Věc: „Vyjádření k PD akce: „III/4334, III/36711 – Kelčice“ – SO 102, SO 201, SO 301“

Stavba: „III/4334, III/36711 – Kelčice“ – SO 102, SO 201, SO 301“

Investor: Obec Vranovce - Kelčice

1. Situace s rozvody Vranovce - Kelčice RVS
2. Situace PD 2x

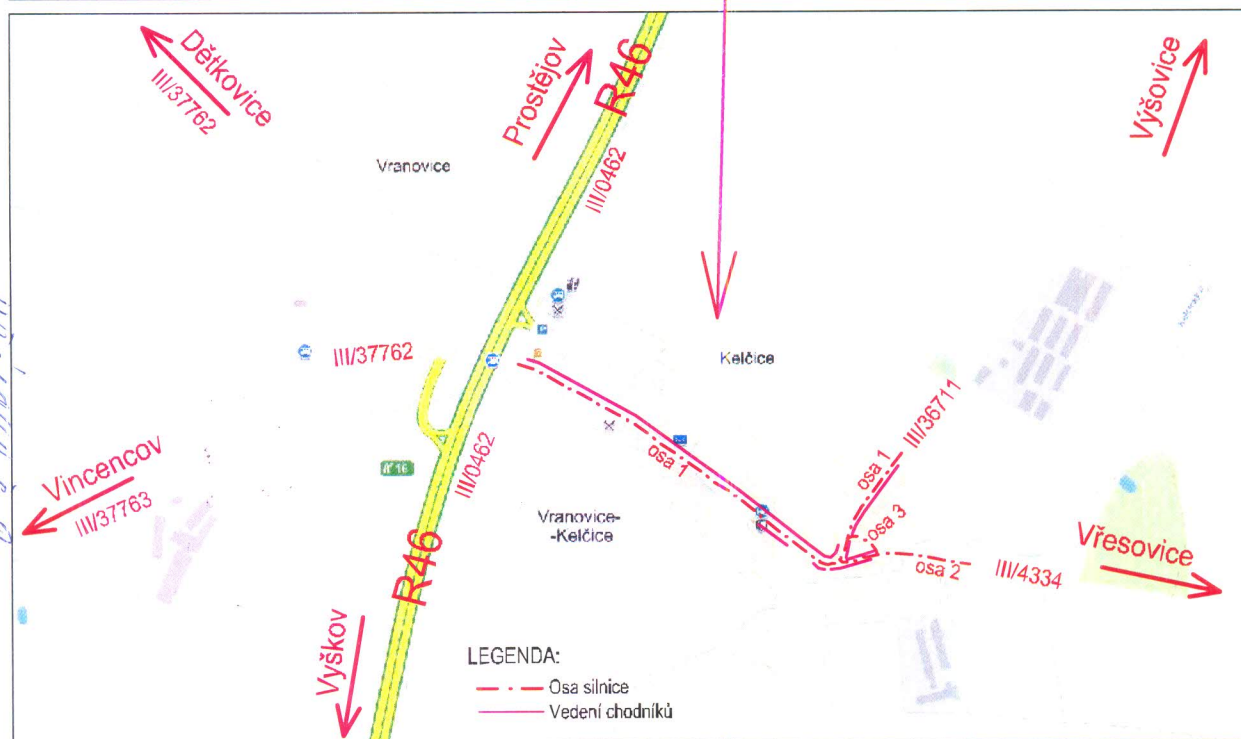
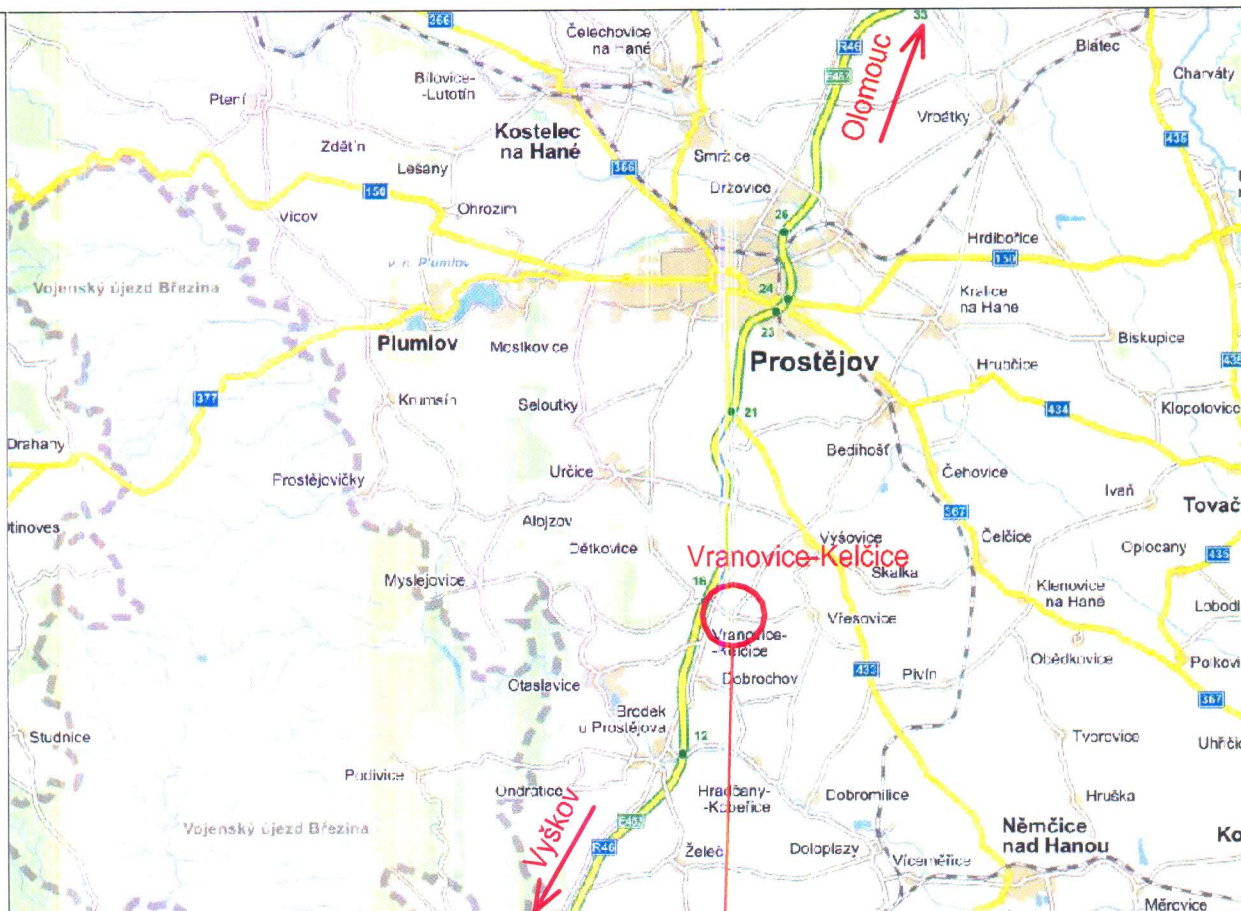
Sdělujeme Vám, že při realizaci výše uvedené akce **dojde ke střetnutí se zařízením vodovodní sítě.**

1. Před zahájením, vyzve zhotovitel odpovědného zástupce provozovatele k vytýčení vodovodního potrubí (p. Jaroslav Dračka, 724 711 116).
2. V místě zasažení do ochranného pásma (souběhu, křížení, napojení) vodovodního řadu (přípojek) je bezpodmínečně nutné nasondovat skutečnou hloubku a polohu veřejného vodovodu a to v dostatečném časovém předstihu před realizací.
3. Při křížení s podzemním i nadzemním vedením veřejného vodovodu (přípojek), požadujeme dodržet ČSN 736005, ČSN 332160 a ČSN 332000-5-54 (prostorové uspořádání sítí technického vybavení). V ochranném pásmu vodovodu pro veřejnou potřebu) požadujeme provádět výkopové práce ručně.

4. Před záhozem obnaženého vodovodního řadu, vodovodních přípojek nebo armatur na potrubí vyzve zhotovitel provozovatele vodovodu k jejich kontrole (p. Jaroslav Dračka, 724 711 116). O předání bude proveden zápis do stavebního deníku.
5. Veškeré litinové poklopy na vodovodních armaturách a šachtách budou uloženy do nivelety upraveného terénu (kontrola, zápis).
6. Při realizaci akce nesmí být omezena funkčnost vodovodu a (přípojek) a ohrožena tak kvalita vody.
7. Před dokončením díla vyzve zhotovitel odpovědného zástupce provozovatele (pan Jaroslav Dračka 724 711 116) ke kontrole dotčeného vodárenského zařízení a o výsledku kontroly bude sepsán zápis do stavebního deníku. Poškozené povrchové znaky a zařízení vodovodu budou opraveny provozovatelem na náklady zhotovitele.
